# 改善箇所説明図

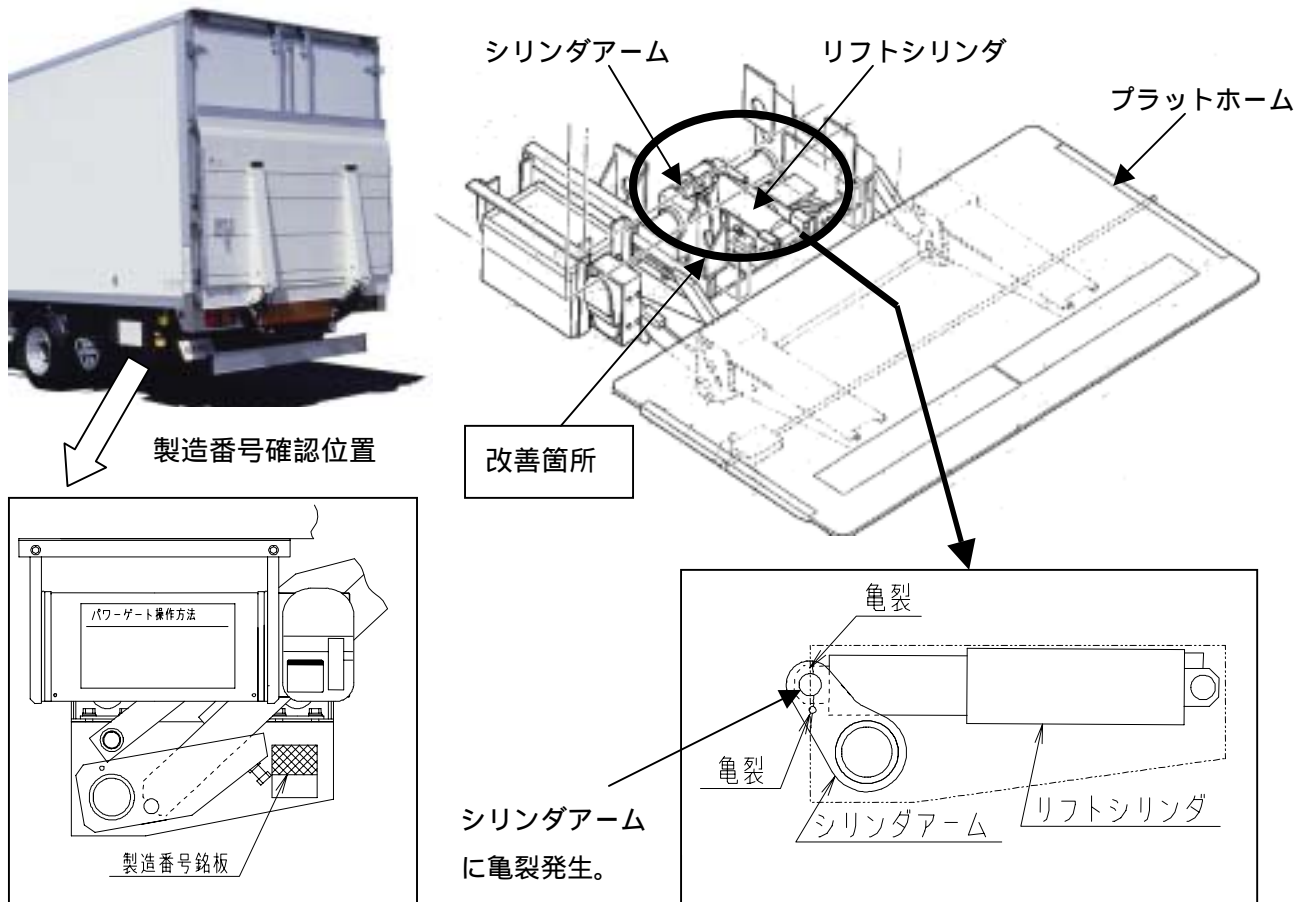
テールゲート昇降用油圧シリンダと昇降リンクを連結しているシリンダアームの強度が不足しているため、当該シリンダアームに亀裂が発生することがある。そのため、そのままの状態で使用を続けると、最悪の場合、当該シリンダアームが破断してテールゲートが降下し、作業者に危害を加えるおそれがある。
